无锡地铁集团有限公司

锡地铁地保函〔2023〕43号

关于谈渡桥地块出让轨道交通保护意见的函

谈渡桥地块与地铁1号线平面关系图

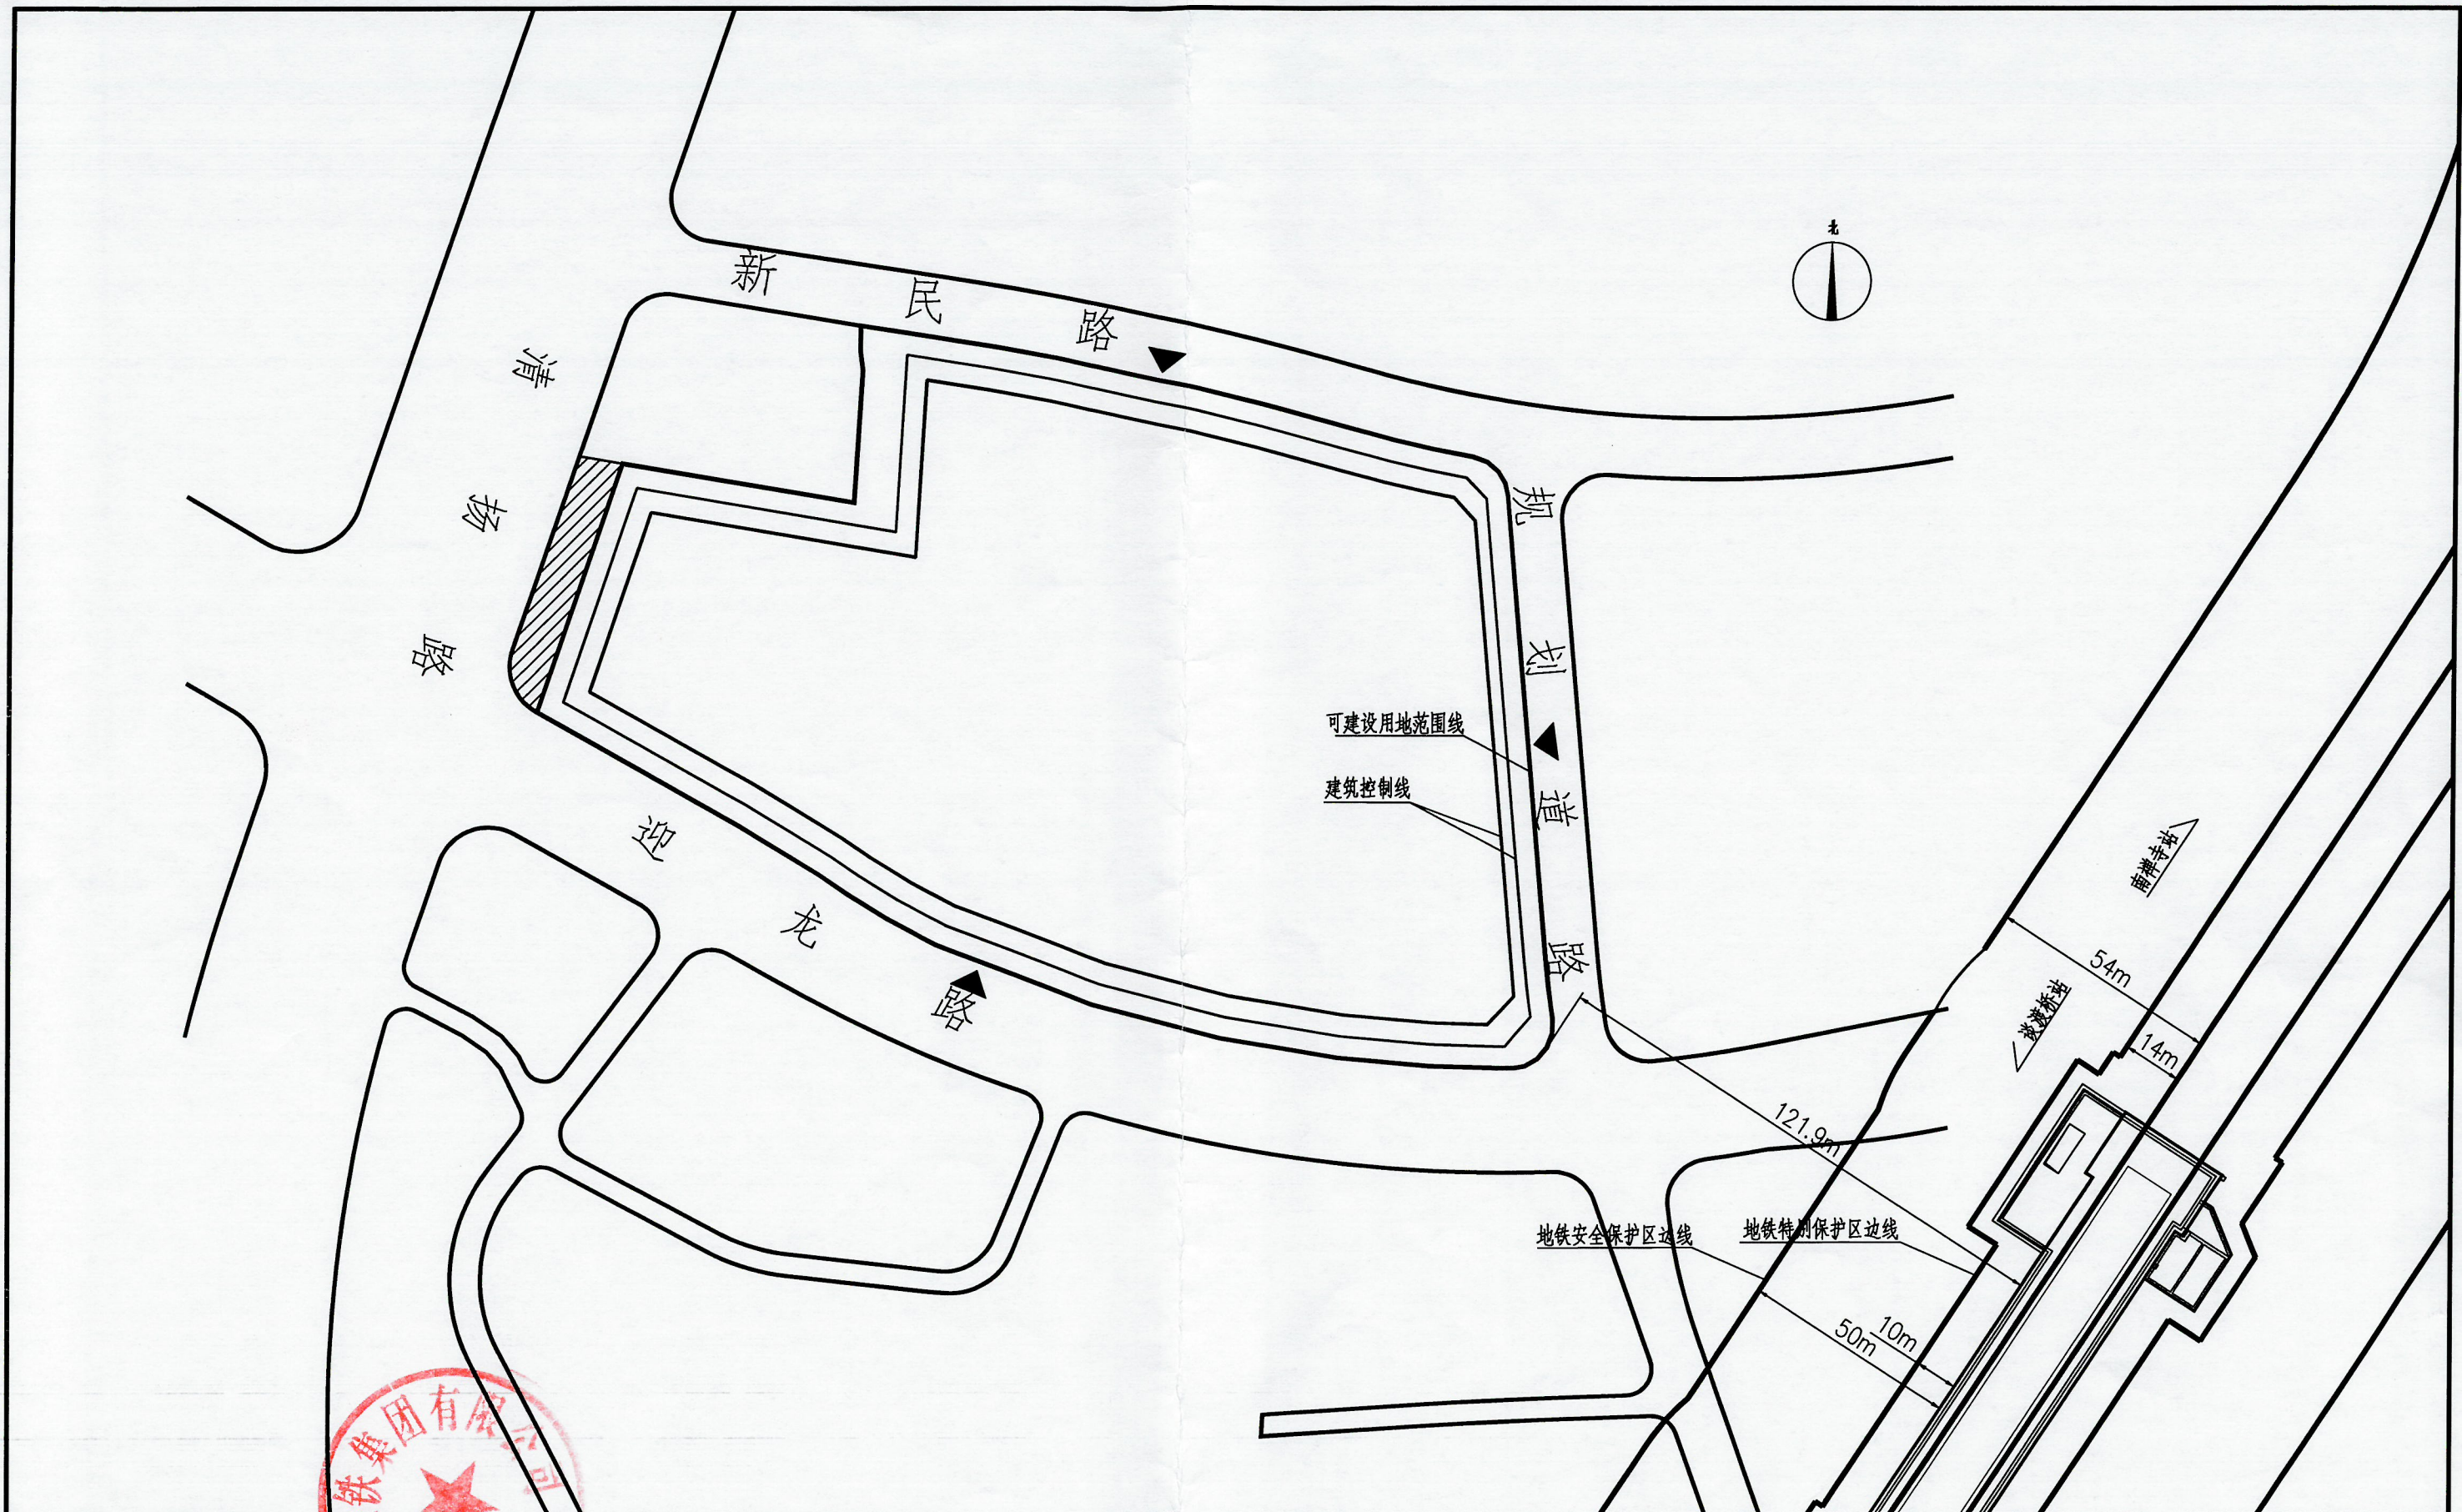
根据已批线网规划，谈渡桥地块未涉及轨道交通安全保护区。

- 1、本图尺寸以米计。
- 2、本图坐标采用国家2000坐标系统。
- 3、本地块东南侧邻近地铁1号线谈渡桥站，在地铁特别保护区范围内，除《无锡市轨道交通条例》第二十六条规定允许的建设活动外，不得进行其他建设活动。
- 4、地块内实施方案与地铁设施之间应满足结构安全退距，消防、环评等技术要求。
- 5、若规范调整，按最新版的规范执行。
